Carrière d'argile Terreal de Cahaignes

**DEMANDE D'AUTORISATION ENVIRONNEMENTALE UNIQUE
(I.C.P.E - Rubriques n°2510-1 et 2517-2)**

**PRESENTATION DU PROJET ALTERNATIF
AVANTAGES ET INCONVENIENTS**

Commune de Vexin-sur-Epte (27)

Figure 5 : Plan de phasage alternatif, période quinquennale 2

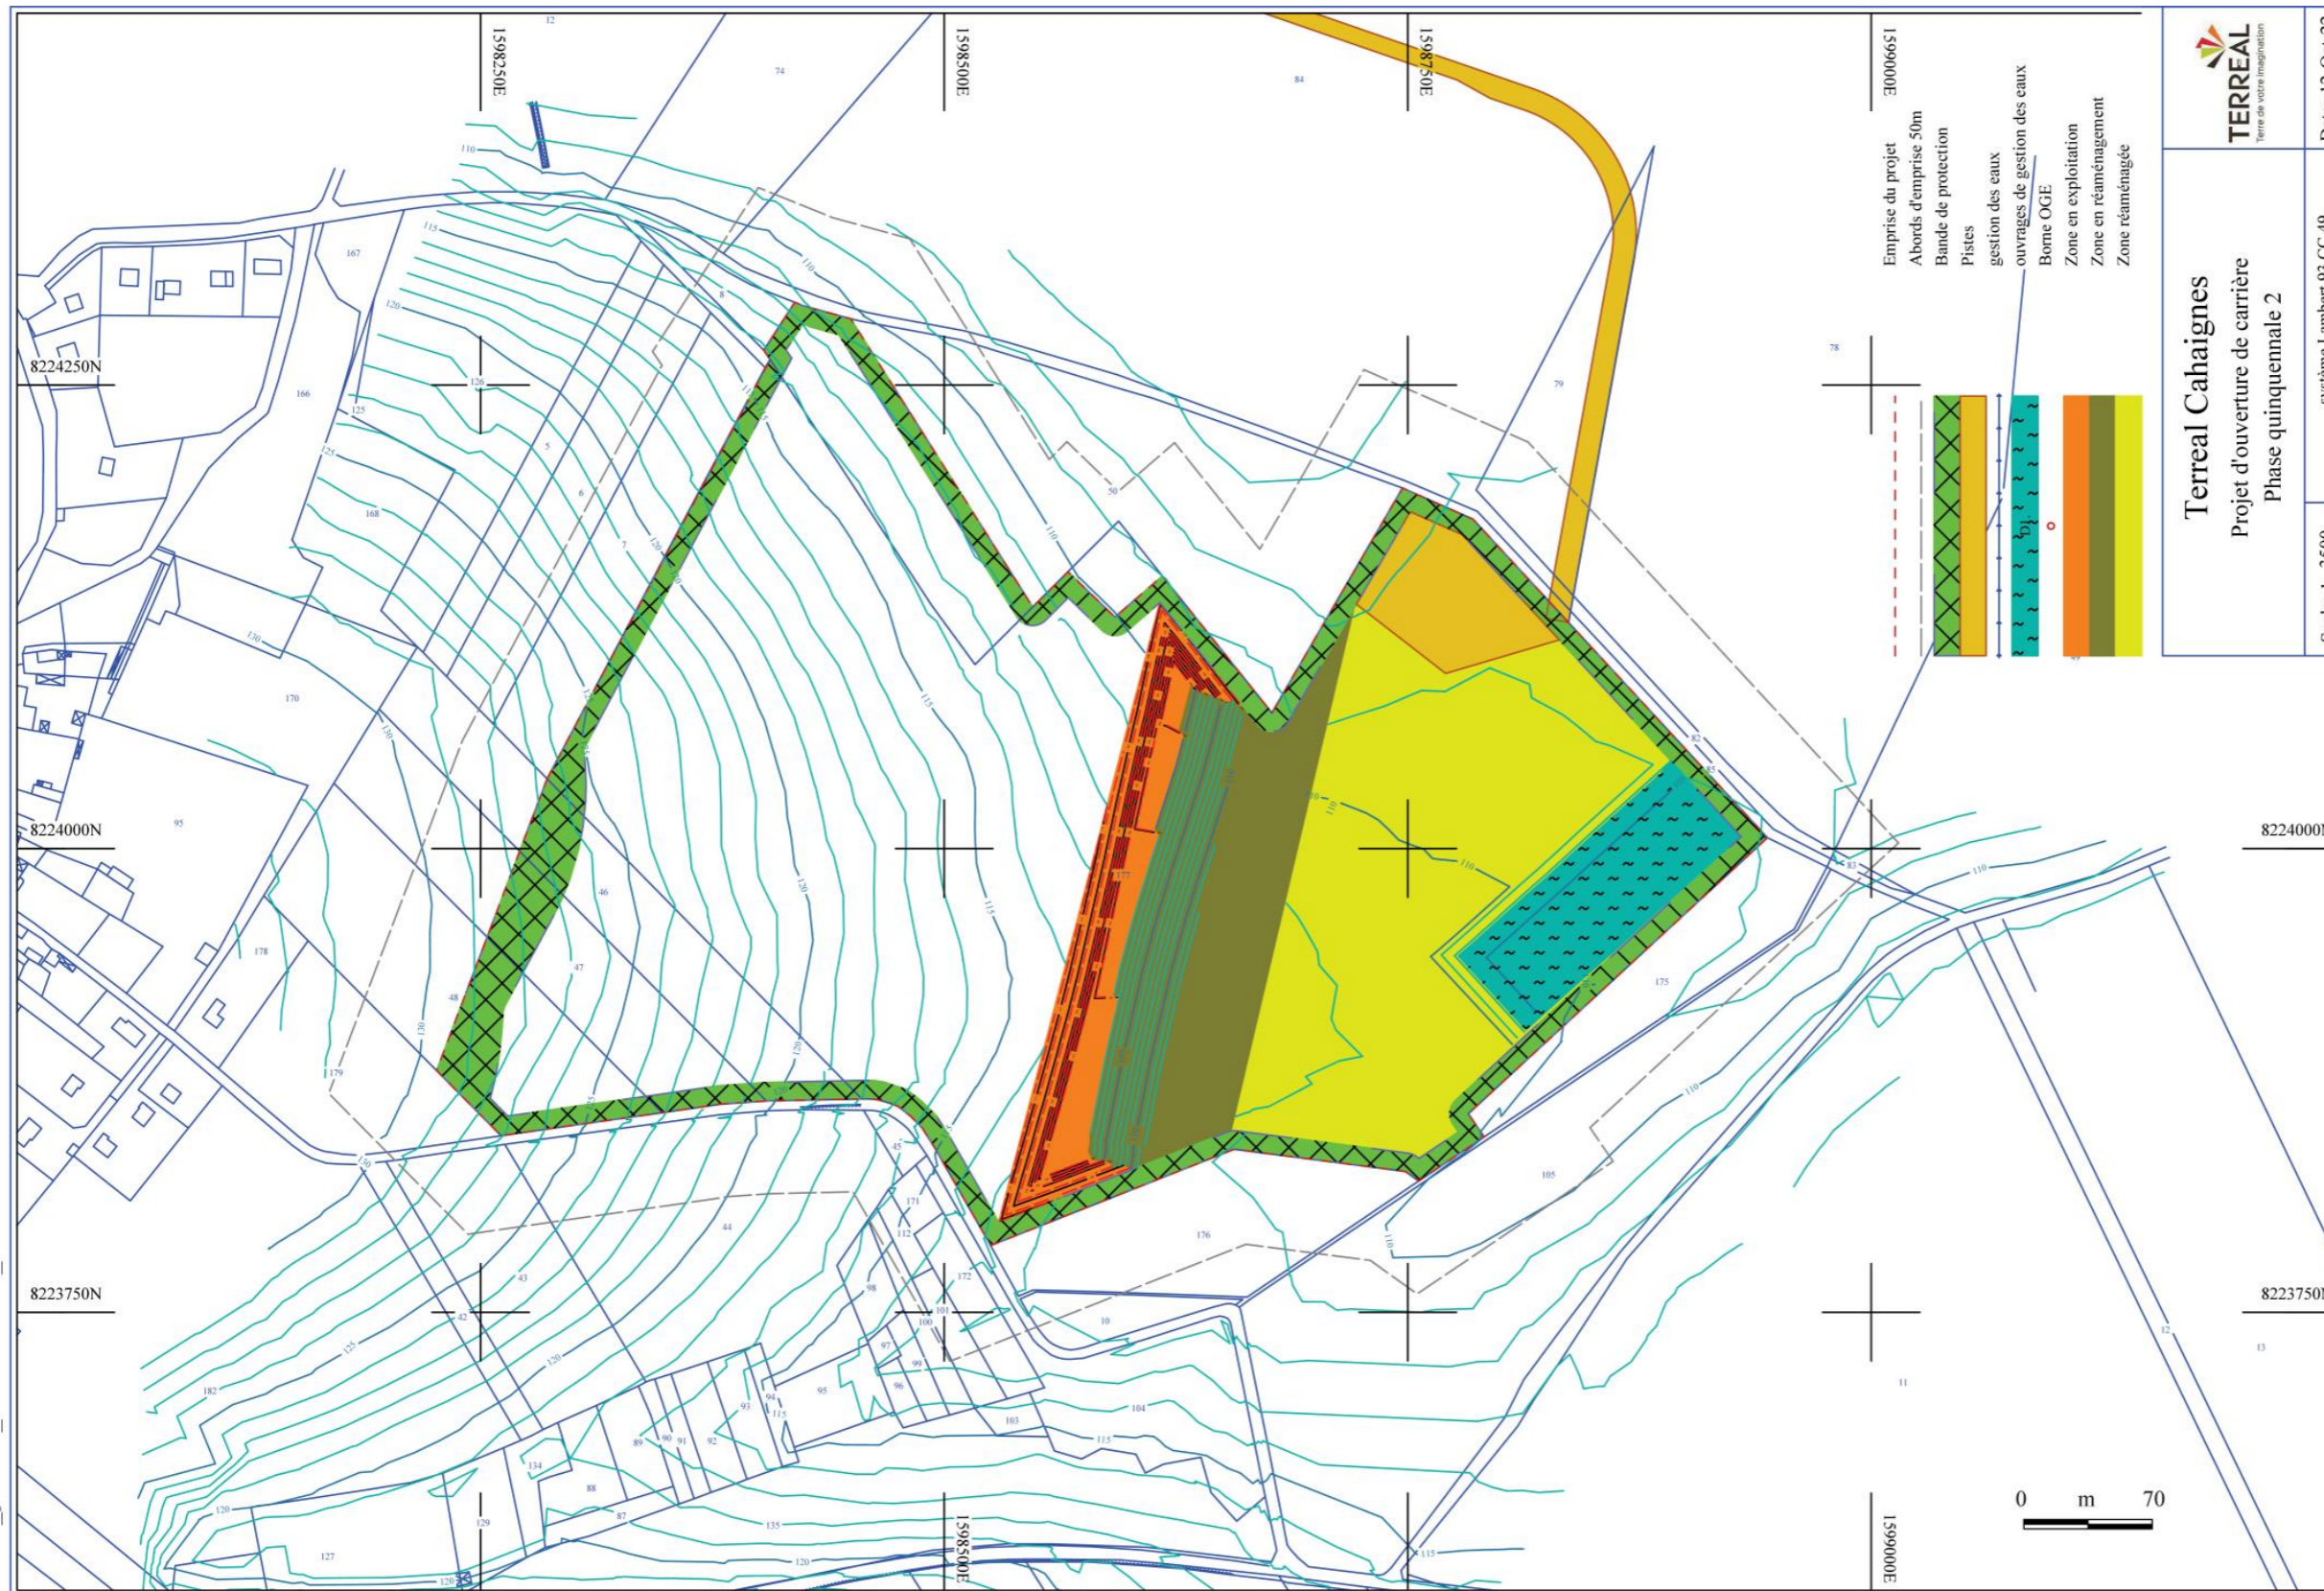
Les figures suivantes présentent les nouveaux plans de phasages établis pour 3 périodes quinquennales de 5 ans. La quatrième période quinquennale sera dédiée au réaménagement.

Figure 7 : Modification de la position de la plateforme de stockage des matériaux utiles

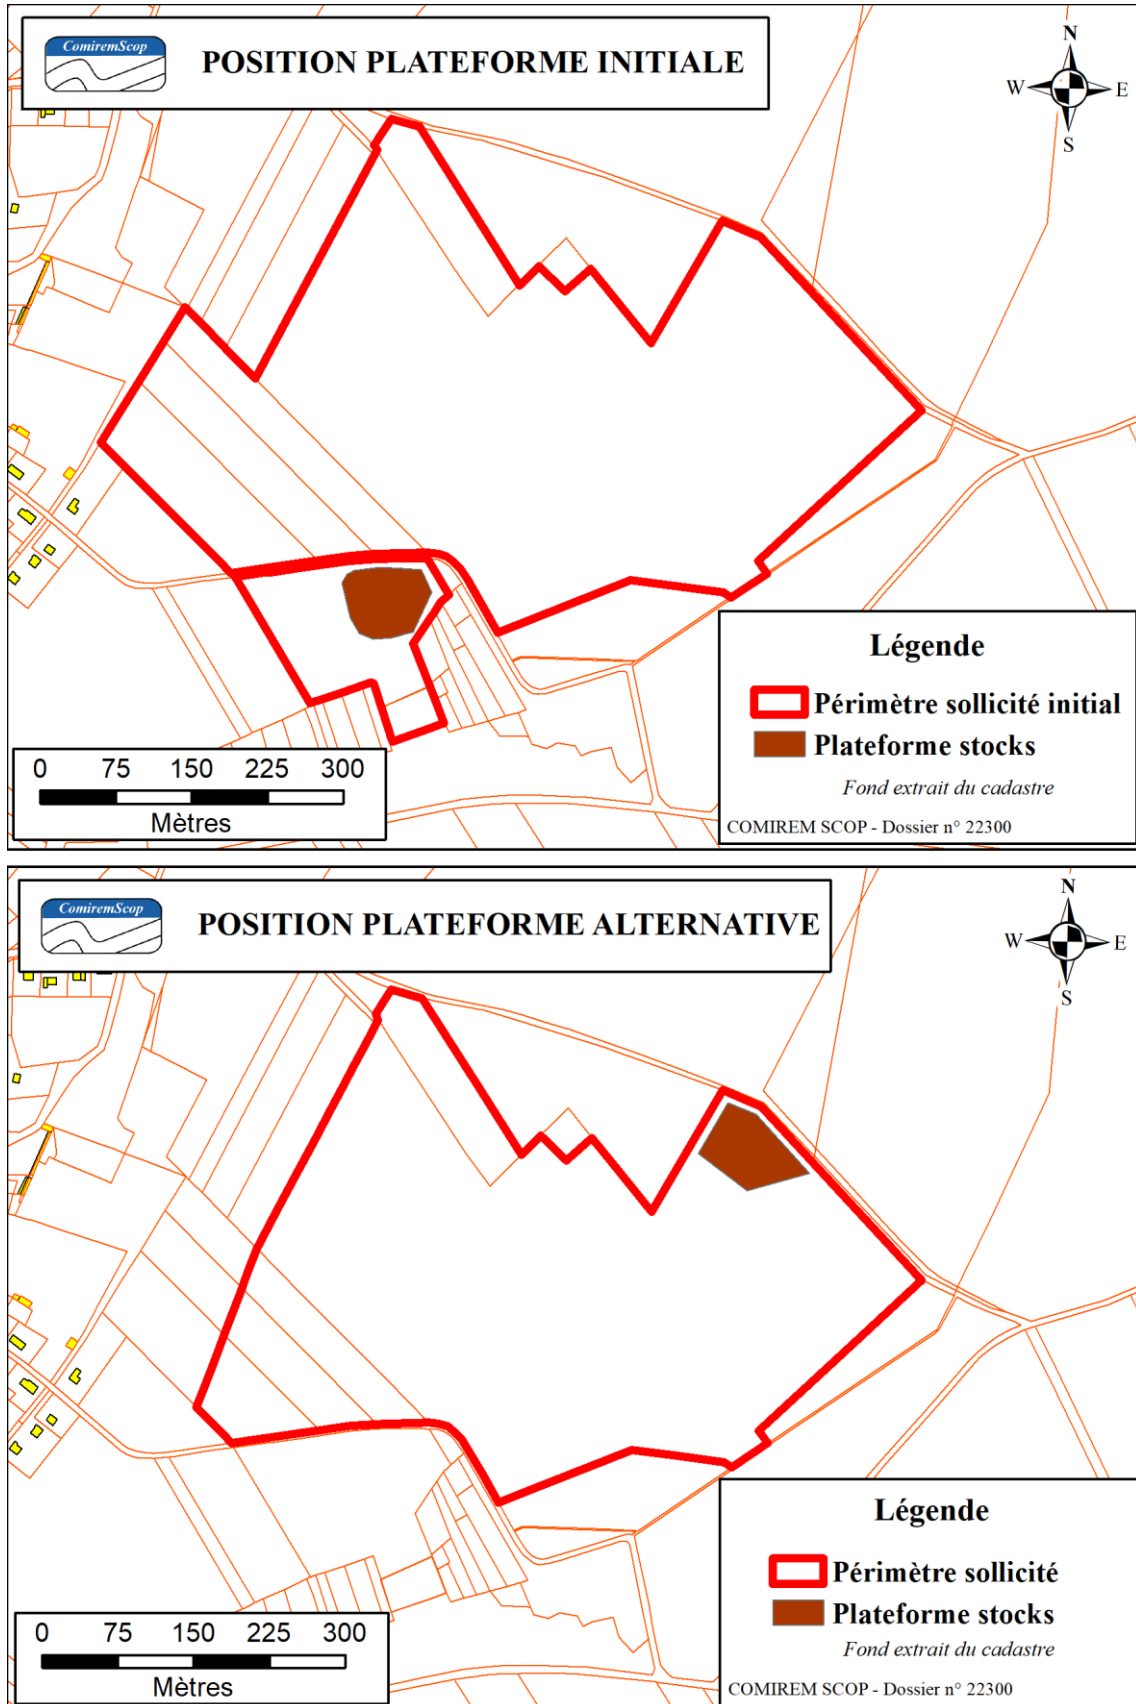
Suite à la modification de l'itinéraire des camions de transport de matériaux utiles, la plateforme de stockage sera déplacée au nord-est du périmètre sollicité. La figure suivante présente le nouvel emplacement de la plateforme de stockage par rapport à l'emplacement initial.

La plateforme sera à 600 m de l'habitation la plus proche contre 270 m dans le projet initial.

Figure 8 : Trajet des camions des transport

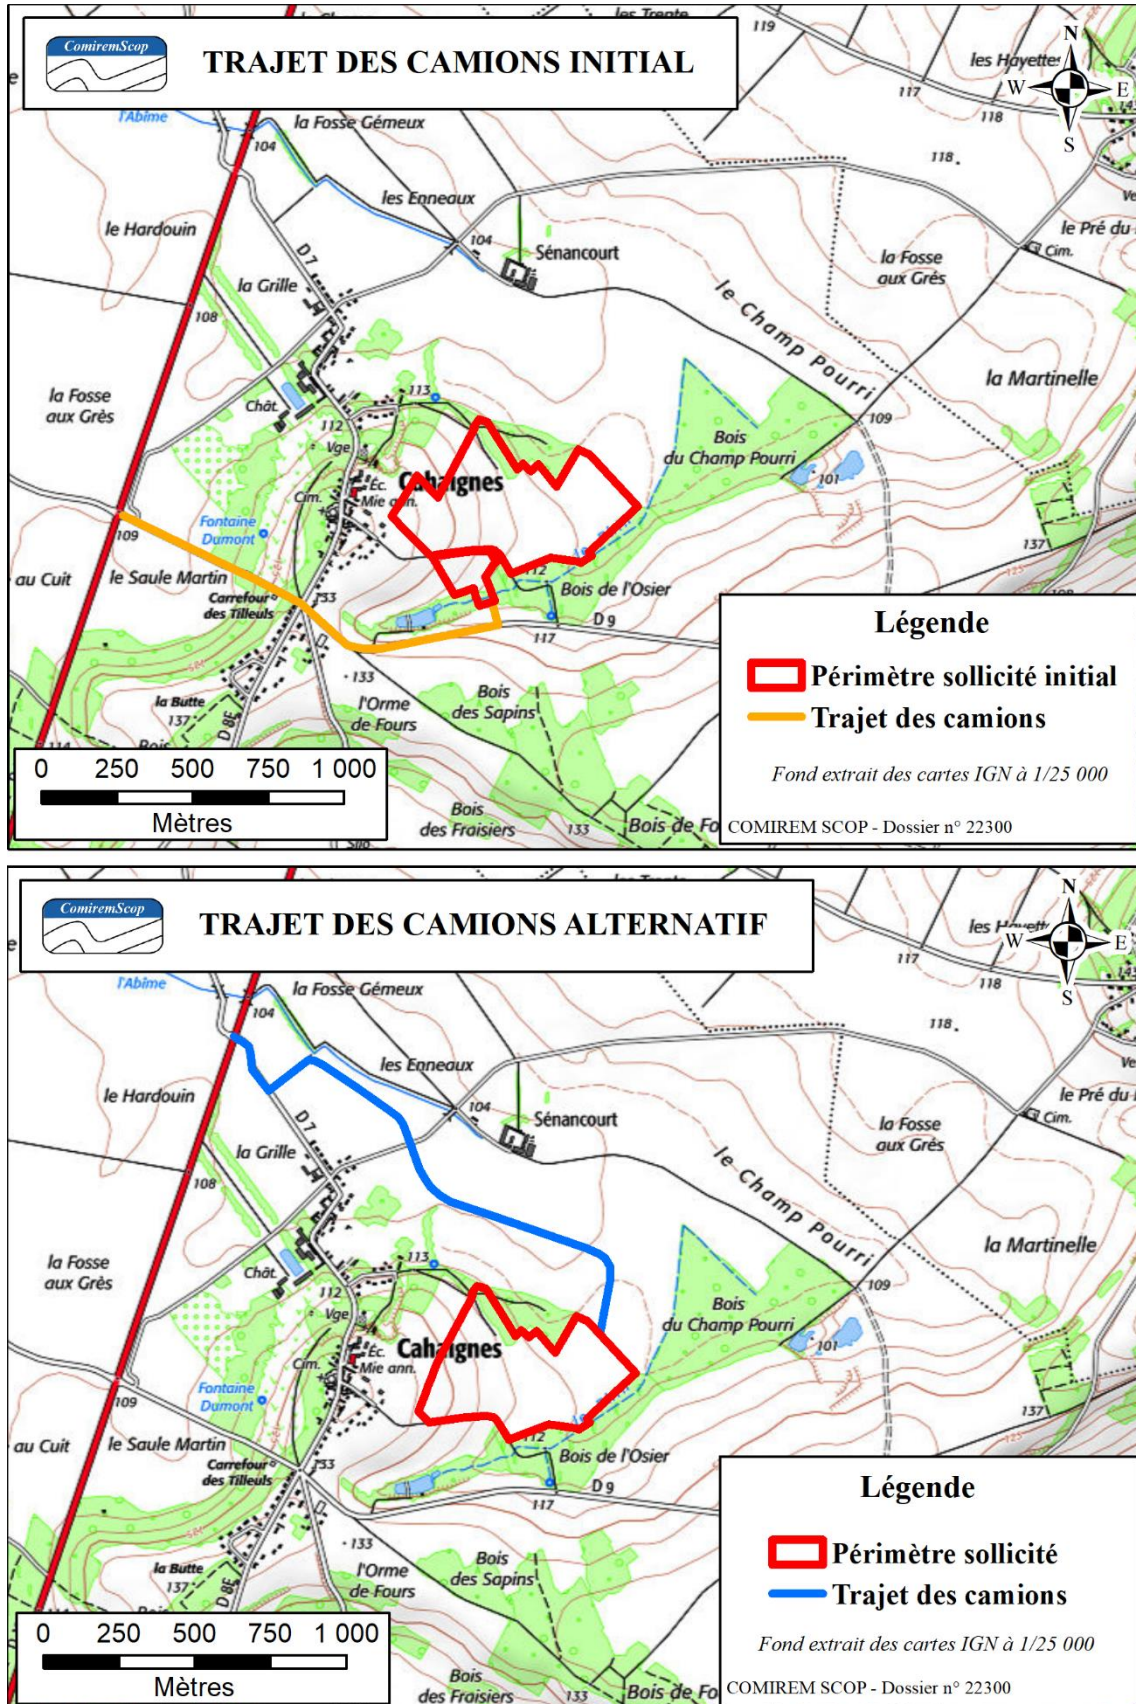
L'une des principales nuisances du projet initial était l'accès des camions de transport à la carrière par la R.D. 9 et leur passage par le carrefour des Tilleuls à Cahaignes.

Afin de limiter les nuisances liées au transport, TERREAL propose un trajet alternatif par le nord pour rejoindre la R.D. 7 puis la RD 181.

Le trajet alternatif des camions de transport au niveau de Cahaignes par rapport au trajet initial est présenté sur la figure page suivante.

Figure 21 : Plan de circulation

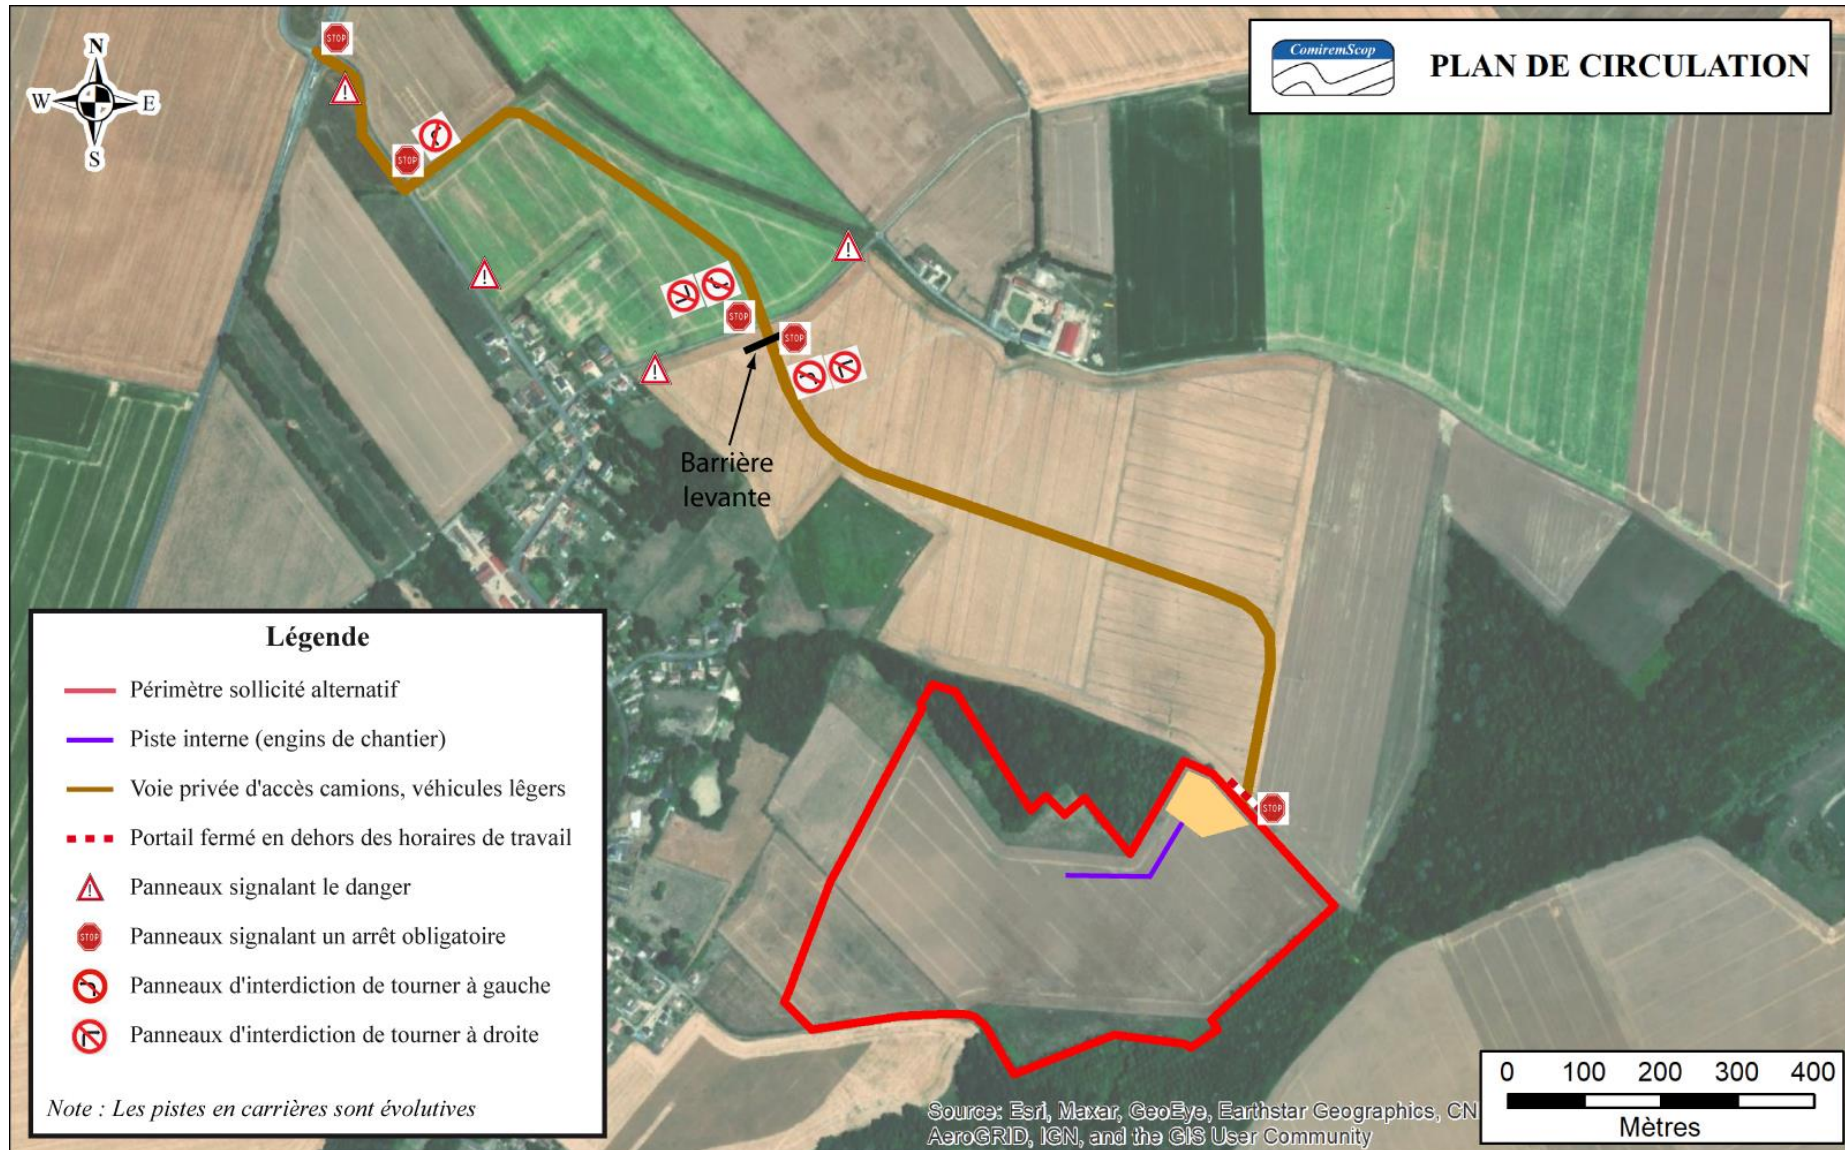
Le plan de circulation aux abords de la carrière est modifié. Le nouveau plan indiquant les mesures de sécurité qui seront mises en place est donné page suivante.

La voie privée a été tracée de façon à se trouver à environ 200 m de toute habitation.

Figure 24 : Profil en travers type figurant les dispositifs de gestion des eaux de ruissellement (Source : SODEREF)

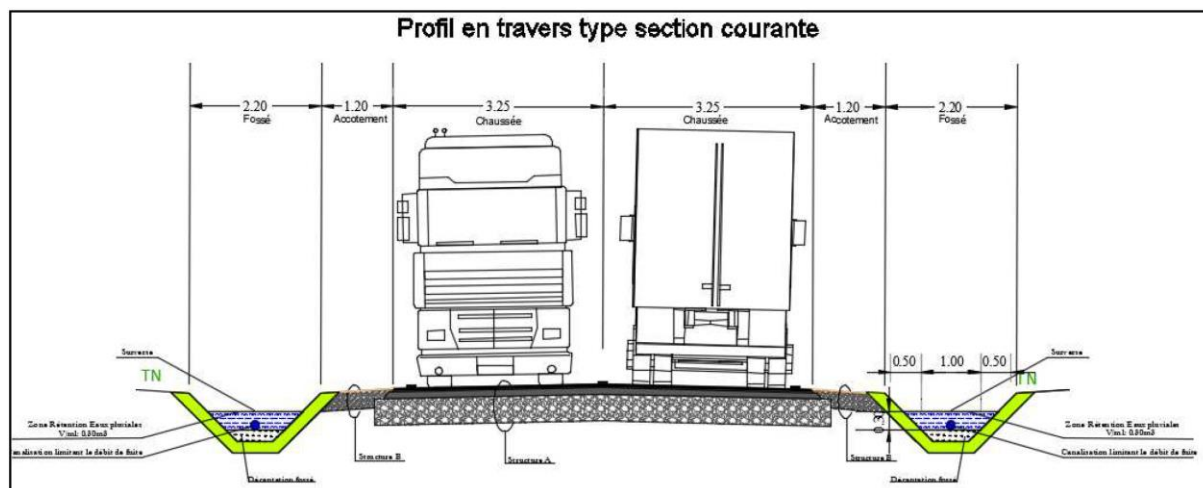
Les eaux de ruissellement de la voirie seront gérées par des fossés placés de part et d'autre de la voie. L'exutoire sera le ru du Rhin.

L'ouvrage sera composé de deux fossés trapézoïdaux se situant de part et d'autre de la chaussée. Ces fossés seront équipés de redans avec limiteur de débit sur chaque redan.

Les redans seront interdistantes de 20 m en intégrant la pente longitudinale des fossés (entre 0,70 % et 0,30 %). Ce principe permet de tamponner 0,30 m³ par mètre linéaire par fossé soit 0,6 m³ par mètre linéaire de voirie.

La voirie faisant un linéaire de 1650 ml environ, le volume de stockage obtenu dans les noues est de 990 m³ (1650 ml x 0,6 m³) pour 728 m³ nécessaires pour une pluie de période de retour 100 ans en considérant un débit de fuite de 2 l/s/ha. Le détail des calculs est donné en annexe 3.
